РЕПУБЛИКА СРБИЈА
МИНИСТАРСТВО ОДБРАНЕ
СЕКТОР ЗА БУЏЕТ И ФИНАНСИЈЕ

Фонд за социјално осигурање
војних осигураника

Измену/допуну конкурсне документације
доставља.-

Веза: конкурсна документација за јавну набавку добра бр. 1/14 - **Ултразвучни дијагностички уређаји различите намене**, за потребе ВМА, ВБ Ниш, ВМЦ Нови Сад, ЦВМУ Београд и Ваздухопловни медицински институт (ВМИ).

Слика 1. Ректални тумор

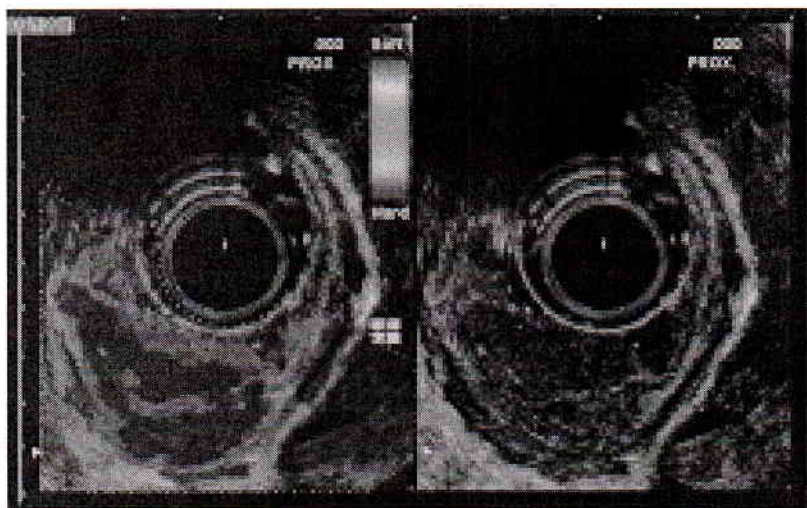
Потенцијални понуђач који је поставио питање и захтев за изменом ове карактеристике у свом образложењу на основу кога је наручилац прихватио његов захтев навео је да ја нарушен принцип конкуренције понуђача из разлога што се тражи еластографија на ректалној сонди, као и да је у потпуности неоправдан захтев да постоји еластографија на ректалној сонди пошто једини орган који може да се прегледа еластографски ректално је простата која није предмет прегледа од стране гастроентеролога.

Овакво образложење на основу кога сте усвојили захтев за изменом ове техничке карактеристике у потпуности је неистинито:

Постоји више врхунских произвођача који у својим апаратима поседују еластографију на ректалној сонди.

Такође је неистинита тврдња да је једини орган који може да се прегледа еластографски простата. Еластографија на трансректалној сонди се такође користи за преглед гастроинтесталног тракта, односно за утврђивање постојања канцера и тумора имплементираних у ректалном тракту и околној регији (слика у прилогу).

ПИТАЊЕ 17: Да ли је за наручиоца прихватљиво да измени овај захтев тако да гласи: „Сонда за ректални преглед мултифрекфентна опсега 5-10 MHz и већи, радијална видно поље од 360 степени. Алтернативно може бити понуђена биПЛЕНСКА трансректална сонда са углом гледања најмање 170 степени у обе равни са еластографијом“?

ОДГОВОР 17: Наручилац врши измену тачке 4.4. на страни 48/114 за **Партију 2** тако да гласи: „Сонда за ректални преглед мултифрекфентна опсега 5-10 MHz и ширег, радијална, видно поље од 360 степени, са еластографијом.

Алтернативно може бити понуђена биПЛЕНСКА трансректална сонда са еластографијом и углом гледања најмање 170 степени у обе равни или моноПЛЕНСКА трансректална сонда са еластографијом и углом гледања најмање 170 степени.“
